RESOLUCION No.

POR MEDIO DE LA CUAL SE OTORGA UN PERMISO DE VERTIMIENTOS Y SE ADOPTAN OTRAS DETERMINACIONES

- Que a través del Informe técnico con radicado **IT-02886-2026** del 20 de mayo de 2026, se evaluó la información presentada, generándose las siguientes observaciones y conclusiones, las cuales son parte integral del presente acto, en el cual, se estableció lo siguiente: "...

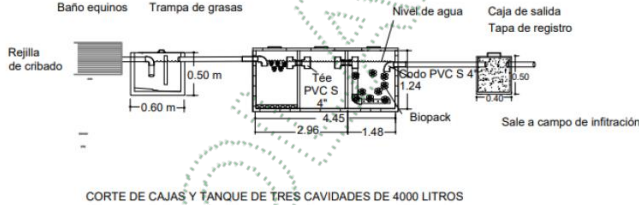
Si bien en las memorias de cálculo del STARD No. 3 se hace referencia a disposición mediante pozo de absorción, en los planos, esquemas constructivos y demás documentación técnica allegada se evidencia disposición al suelo mediante campo de infiltración, razón por la cual la presente evaluación se realiza considerando este último sistema de disposición.”

Tipo de Tratamiento	Preliminar o Pretratamiento: ___	Primario: ___	Secundario: ___	Terciario: ___	Otros: ¿Cuál?: ___		
Nombre Sistema de tratamiento			Coordenadas del sistema de tratamiento Magna sirgas				
STARD 3			LONGITUD (W) - X		LATITUD (N) Y		Z:
			-75	24	27	6	4
Tipo de tratamiento	Unidades (Componentes)	Descripción de la Unidad o Componente					
Preliminar pretratamiento	Trampa de grasas	Trampa de grasas en mampostería de 180 litros V= 2.52L					
Tratamiento primario	TANQUE SÉPTICO DE DOS COMPARTIMIENTOS	El tanque séptico construido tiene un volumen de 4000 L Tiempo de retención T= 22 hora Vu = 1879.17 Litros ≈ 1880 Litros					
Tratamiento secundario	FILTRO ANAEROBIO DE FLUJO ASCENDENTE F.A.F.A (COMPARTIMENTO 3)	TRH = 8 h. Volumen: 2800L

Cálculo de la superficie útil del campo de infiltración para el STARD # 2

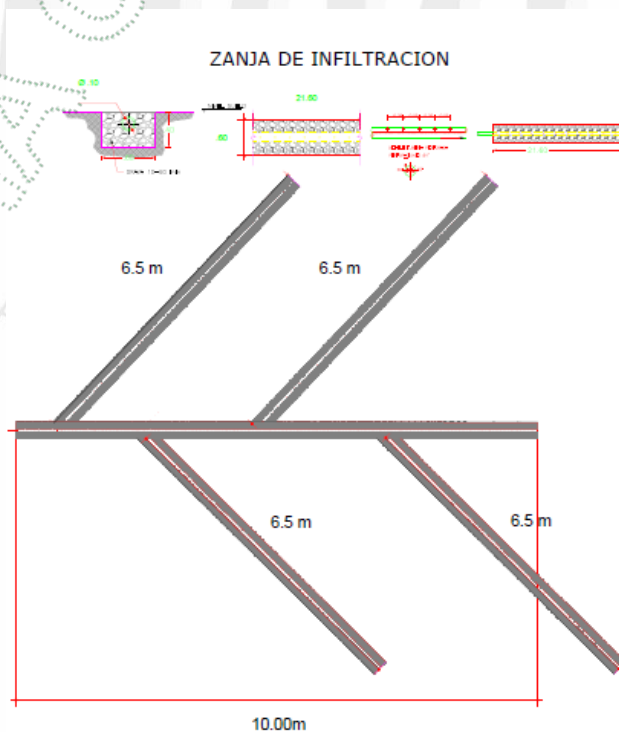
Se tiene un ancho de zanja de 0.60 m y la longitud de la zanja estará dentro del rango recomendado.

El campo de infiltración está conformado por una zanja principal de 8 m y 4 zanjas en espina de pescado de 6.5m.

Cálculo de la superficie útil del campo de infiltración para el STARD # 3

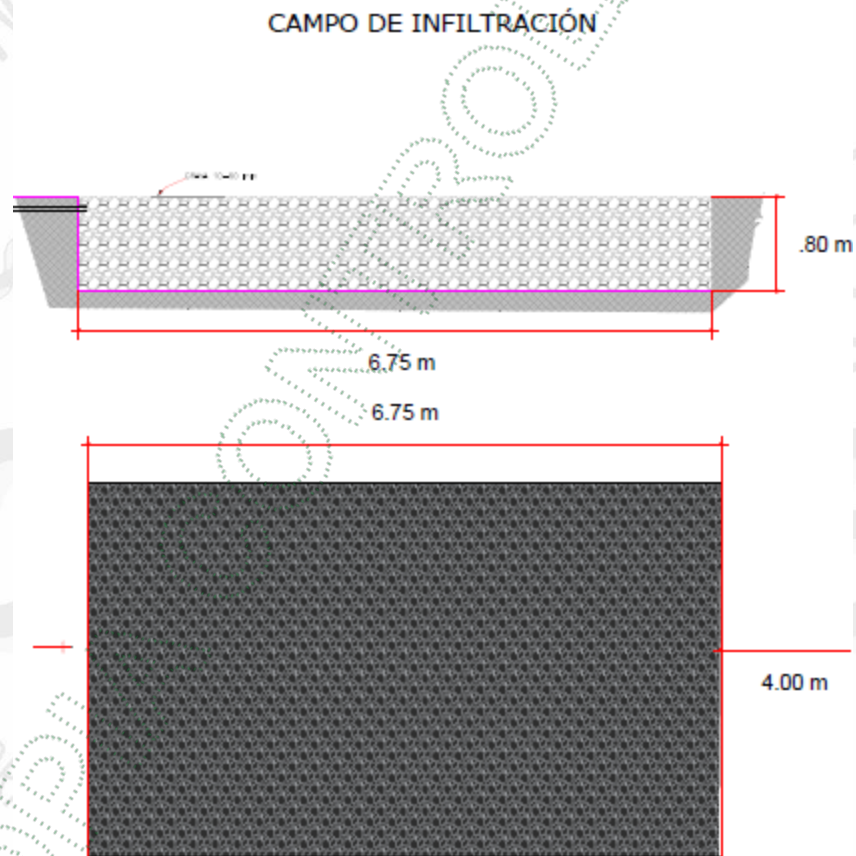
Para el STARD # 3 se informa que se tiene construido un pozo de absorción de 4 m de ancho, 6.75 de longitud y 0.8 de profundidad.

Si bien en las memorias de cálculo del STARD No. 3 se hace referencia a disposición mediante pozo de absorción, en los planos, esquemas constructivos y demás documentación técnica allegada se evidencia disposición al suelo mediante campo de infiltración, razón por la cual la presente evaluación se realiza considerando este último sistema de disposición.”

La disposición final del efluente tratado se realiza al suelo mediante campo de infiltración de geometría rectangular, con dimensiones aproximadas de 6.75 m x 4.00 m y profundidad aproximada de 0.80 m, diseñado conforme a las condiciones de infiltración del terreno y criterios técnicos establecidos en la Resolución 0330 de 2017.
